Rocade de Gap

RÉALISATION DE LA SECTION SUD (EYSSAGNIÈRES)

BILAN DE LA CONCERTATION

**UNE SOLUTION OPTIMISÉE
POUR LE GIRATOIRE
DE PIC PONÇON**

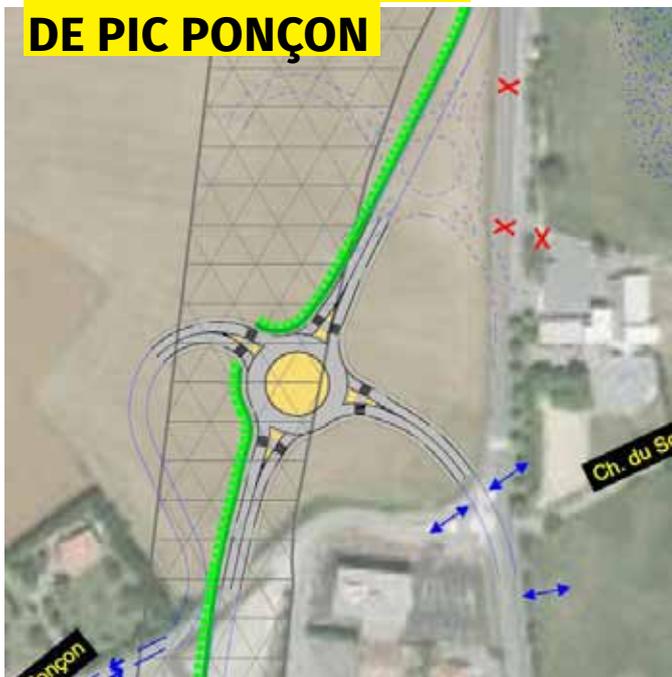
► **41. Giratoire avec la route de Pic Ponçon**

Il s'agit du premier giratoire après le carrefour du Sénateur. A plusieurs reprises, il a été évoqué le choix de sa position pour la variante 3. Dans la solution initiale, il est placé en amont de la route de Pic Ponçon et nécessite un raccordement assez long sur cette dernière. Cette position est en fait issue d'un ancien tracé de la route de Pic Ponçon, non retenu et non présenté à la concertation.

Il a été signalé l'inconvénient de cette position du fait de l'emprise sur le foncier agricole du raccordement et de la proximité de l'école des Eyssagnières.

Il sera donc proposé une solution plus optimisée pour la suite des études en le rapprochant du carrefour existant selon le principe ci-dessous.
